Documentstatus: CONCEPT  
Projectfase: DO  
Tekeningssoort: TEKENING  
Blad: 1  
Aantal: 7

Projectomschrijving: HERINRICHTING ALKMAARSEWEG  
TE BEVERWIJK

Tekeningomschrijving: RIOOLPLAN

Datum uitgave: 29-01-2025  
Tekeningsnummer: 24HB0322-NS-011-1  
Projectnummer: 24HB0322

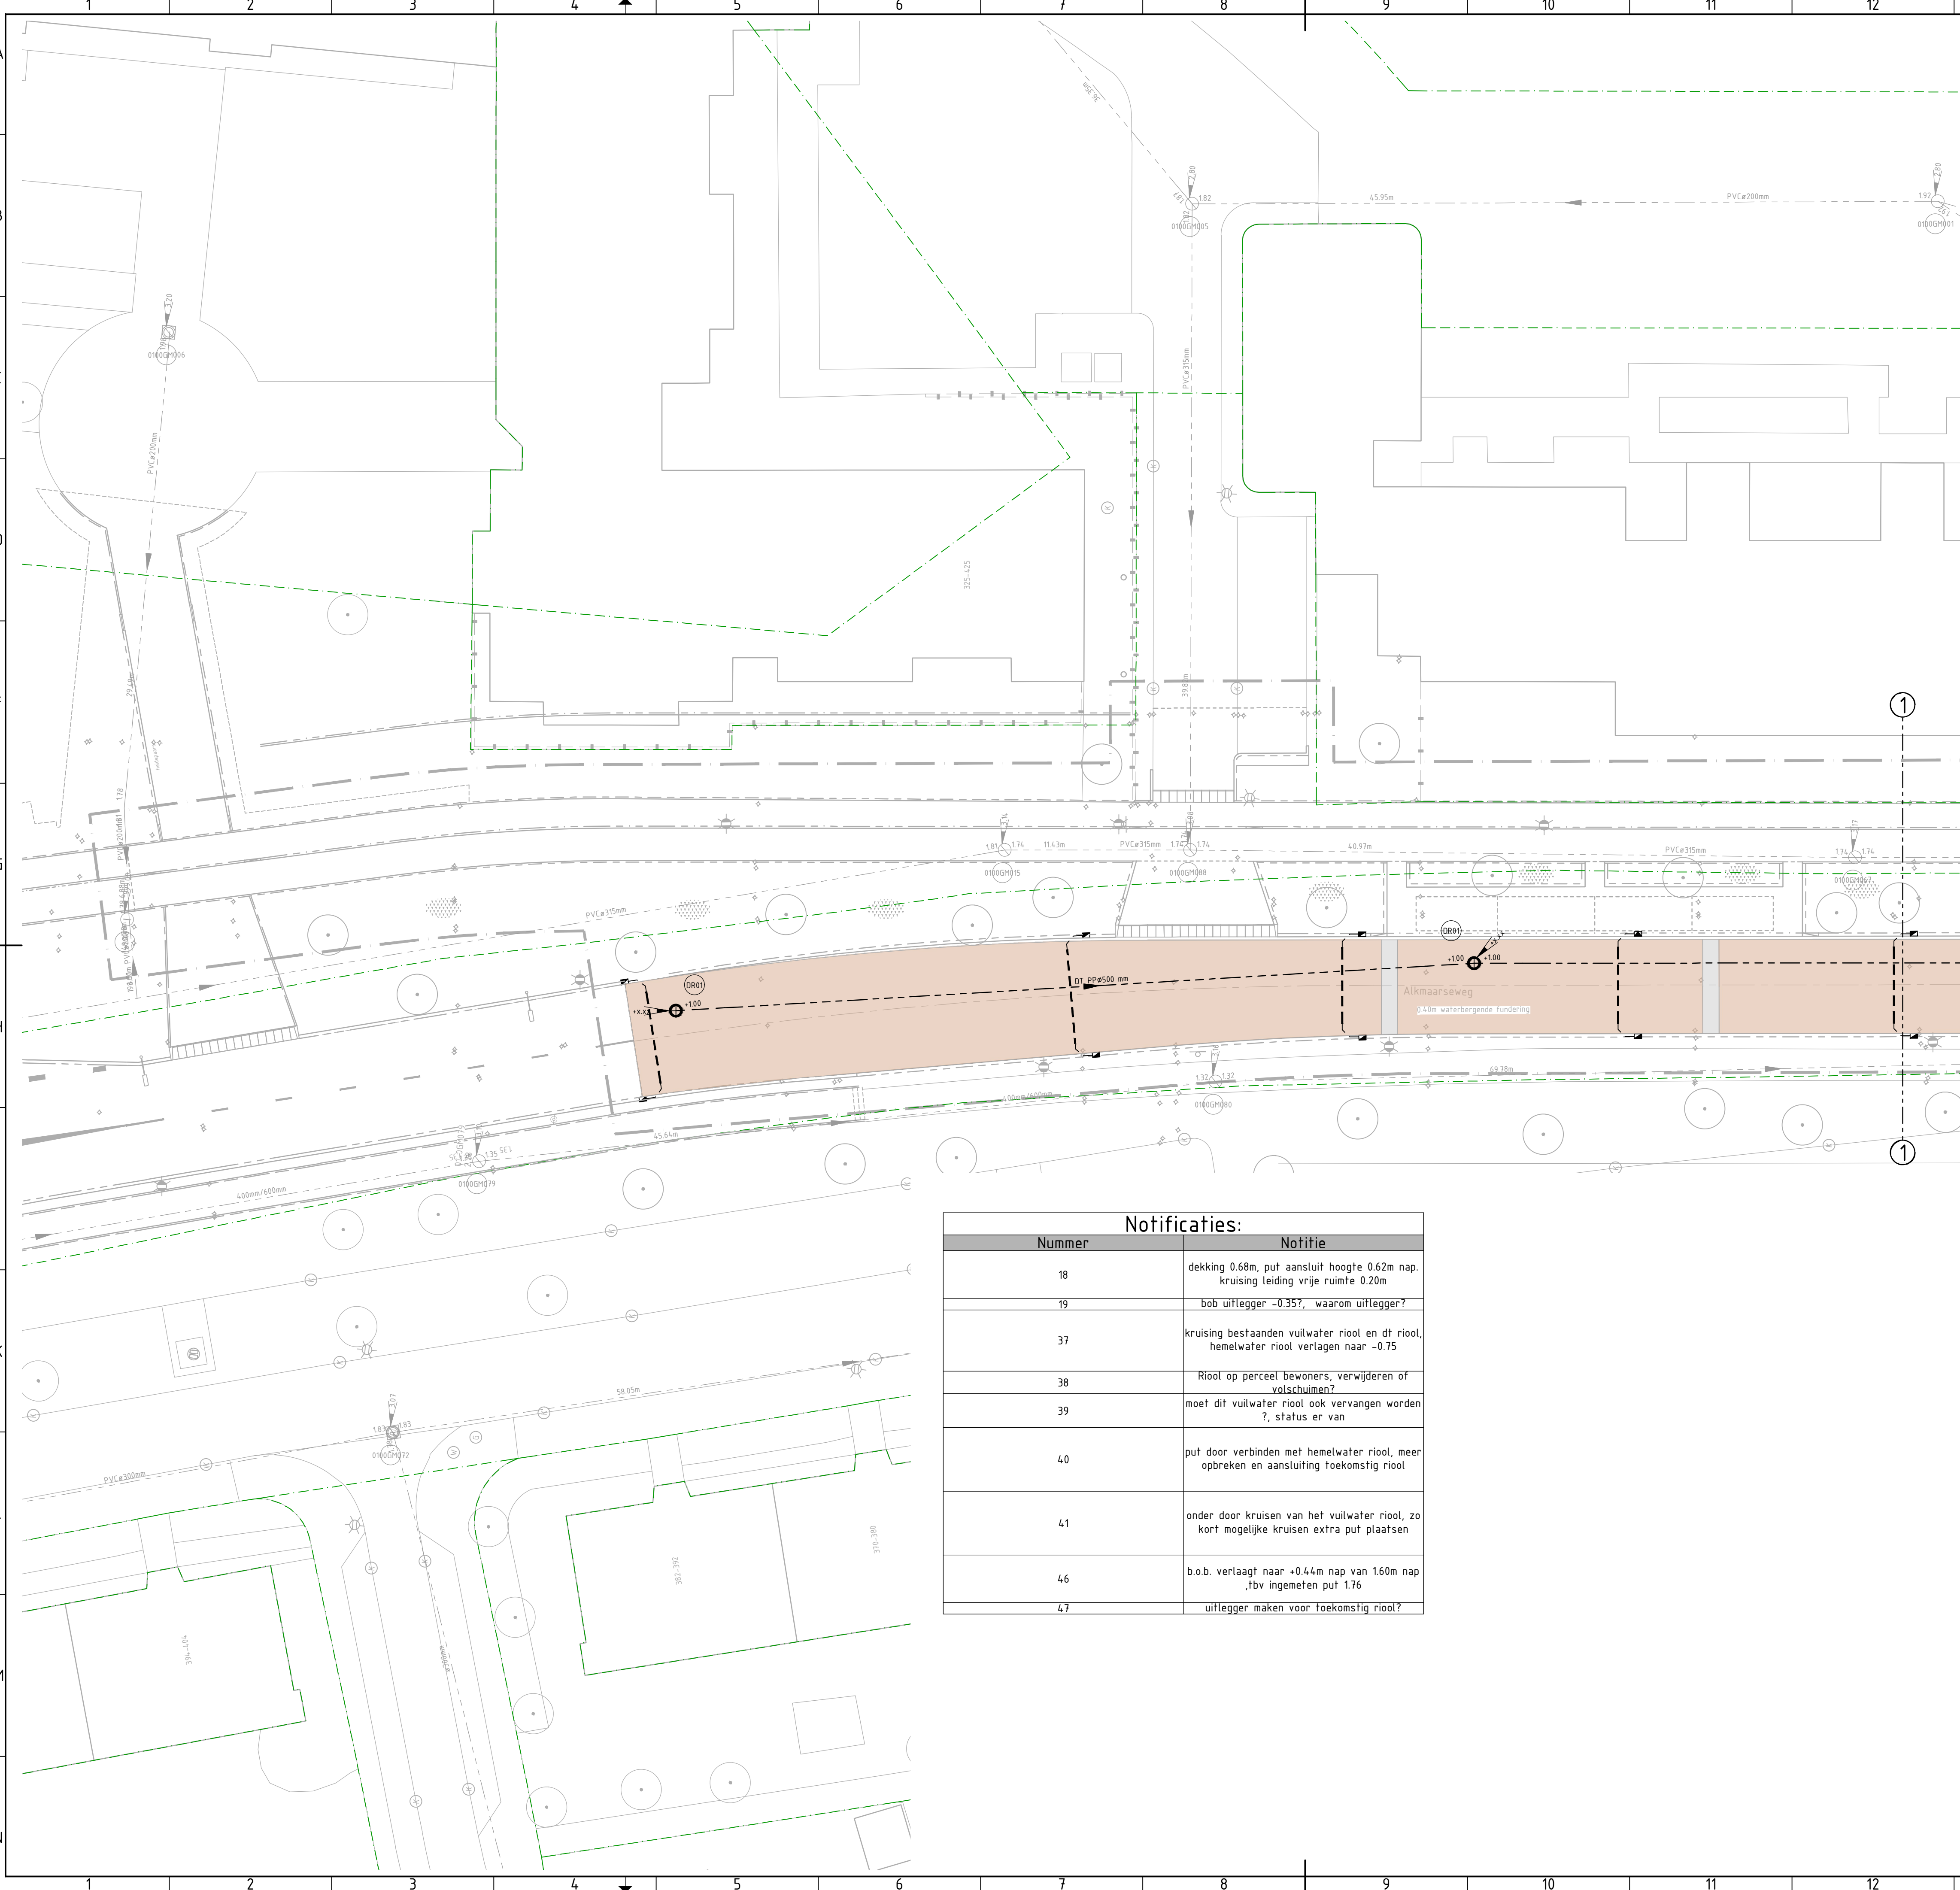
| Notificaties: |                                                                                          |
|---------------|------------------------------------------------------------------------------------------|
| 18            | dekking 0.68m, put aansluit hoogte 0.62m nap. kruising leiding vrije ruimte 0.20m        |
| 19            | bob uitlegger -0.35?, waarom uitlegger?                                                  |
| 37            | kruising bestaanden vuilwater riool en dt riool, hemelwater riool verlagen naar -0.75    |
| 38            | Riool op perceel bewoners, verwijderen of volschuiven?                                   |
| 39            | moet dit vuilwater riool ook vervangen worden ?, status er van                           |
| 40            | put door verbinden met hemelwater riool, meer opbreken en aansluiting toekomstig riool   |
| 41            | onder door kruisen van het vuilwater riool, zo kort mogelijke kruisen extra put plaatsen |
| 46            | b.o.b. verlaagt naar +0.44m nap van 1.60m nap ,tbv ingemeten put 1.76                    |
| 47            | uitlegger maken voor toekomstig riool?                                                   |
